Mission régionale d'autorité environnementale
BOURGOGNE - FRANCHE - COMTÉ

**Avis de la Mission Régionale d'Autorité environnementale
de Bourgogne-Franche-Comté
sur le projet éolien des « Six Communes »
sur les communes de Bernouil, Junay, Roffey, Tissey,
Vézannes et Vézennes (89)**

N °BFC-2023-3055

Localisation de la ZIP et des installations du projet (cf. p.240 et p.22 de l'étude d'impact)

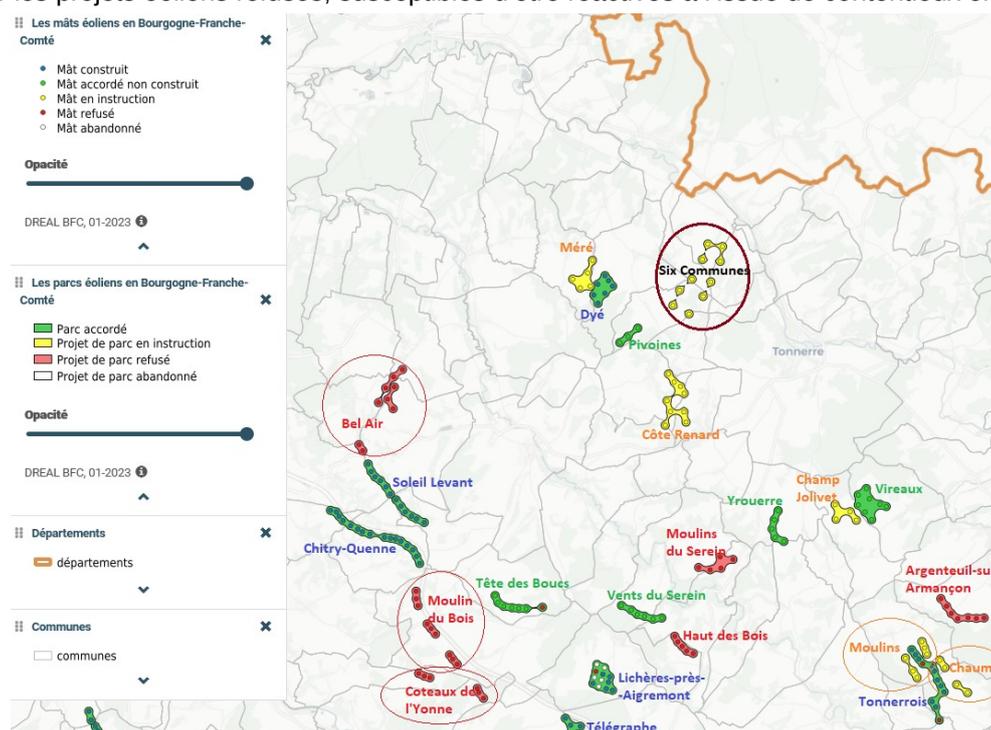
La zone d'implantation du projet (ZIP), d'une surface de 20,7 km², comporte principalement des zones de grandes cultures et des boisements feuillus non exploités. Elle se situe sur un plateau dominant la vallée de l'Armançon (qui s'écoule à 500 m au nord-est), entaillé par des vallées sèches, et est bordée par des ruisseaux au sud-ouest et au nord-ouest. Elle intersecte les périmètres de protection éloignés de 7 captages d'alimentation en eau potable, principalement ceux du « Puits des Accrués » à Cheney et des « Prés d'en haut » à Vézannes. Elle est traversée par 2 lignes à haute tension (à 300 m d'une éolienne) et est longée au sud par la LGV sud-est. Les habitations les plus proches d'une éolienne sont situées à 1 165 m, au niveau du bourg de Vézannes.
